HENVENDELSER MODTAGET I HØRINGSPERIODEN

FORSLAG TIL TILLÆG 3 TIL LOKALPLAN 494 ENGHAVE BRYGGE

Høringssvar

Offentlig høringsperiode fra den 18. september til den 13. november 2020.

Figur 1 - nuværende byggefelter (lyseblå skravering) og nye byggefelter (rød skravering).

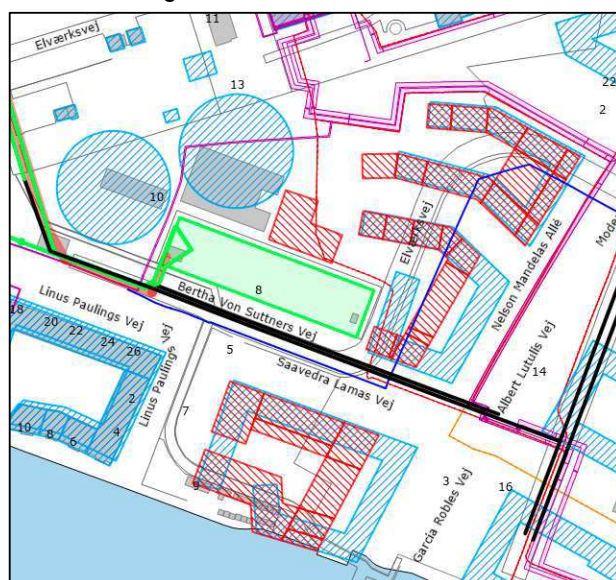
HOFOR har estimeret, at der maksimalt kan etableres 100.000 m³ bassinkapacitet ved Elværksgrunden. Dette vil kræve et areal på ca. 6.500 m² (foruden byggeplads). Af konstruktionsmæssige grunde skal bassinet etableres cirkulært.

Med lokalplanforslaget Enghave Brygge tillæg 3, bliver det tilgængelige areal væsentligt reduceret og på denne baggrund er det usikkert, om de politiske ønsker kan opfyldes med hensyn til at reducere antallet af overløb til Belvederekanalen.

På figur 1 ses de tidligere byggefelter markeret med lyseblå skravering og de nye byggefelter med rød skravering. Det ses, at der er tilføjet et helt nyt byggefelt, som yderligere

vil reducere mulighederne for at etablere et bassin af en størrelse, som ønskes politisk. Det bemærkes endvidere, at bygningen under alle omstændigheder ligge meget tæt på et spildevandsteknisk anlæg med diverse gener til følge. Ligeledes medfører det nye byggefelt også, at risikoen for omlægning af naturgasledningen og evt. ekspropriation af en del af Ørsteds grund øges.

Figur 1 - nuværende byggefelter (lyseblå skravering) og nye byggefelter (rød skravering).

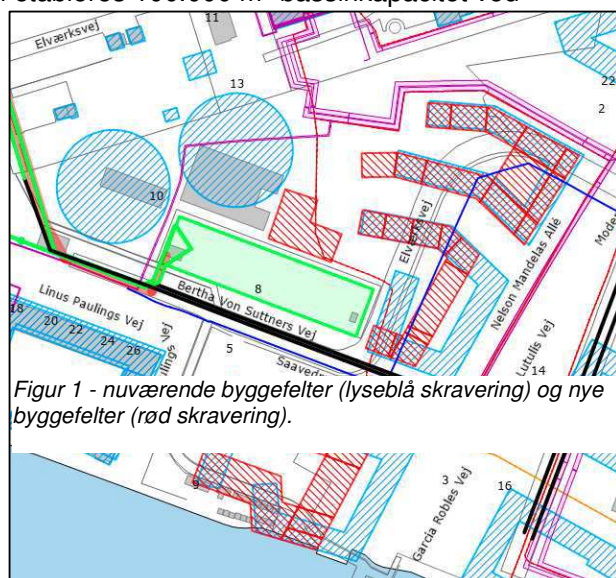
HOFOR har estimeret, at der maksimalt kan etableres 100.000 m³ bassinkapacitet ved Elværksgrunden. Dette vil kræve et areal på ca. 6.500 m² (foruden byggeplads). Af konstruktionsmæssige grunde skal bassinet etableres cirkulært.

Med lokalplanforslaget Enghave Brygge tillæg 3, bliver det tilgængelige areal væsentligt reduceret og på denne baggrund er det usikkert, om de politiske ønsker kan opfyldes med hensyn til at reducere antallet af overløb til Belvederekanalen.

På figur 1 ses de tidligere byggefelter markeret med lyseblå skravering og de nye byggefelter med rød skravering. Det ses, at der er tilføjet et helt nyt byggefelt, som yderligere vil reducere mulighederne for at etablere

et bassin af en størrelse, som ønskes politisk. Det bemærkes endvidere, at bygningen under alle omstændigheder ligge meget tæt på et spildevandsteknisk anlæg med diverse gener til følge. Ligeledes medfører det nye byggefelt også, at risikoen for omlægning af naturgasledningen og evt. ekspropriation af en del af Ørsteds grund øges.
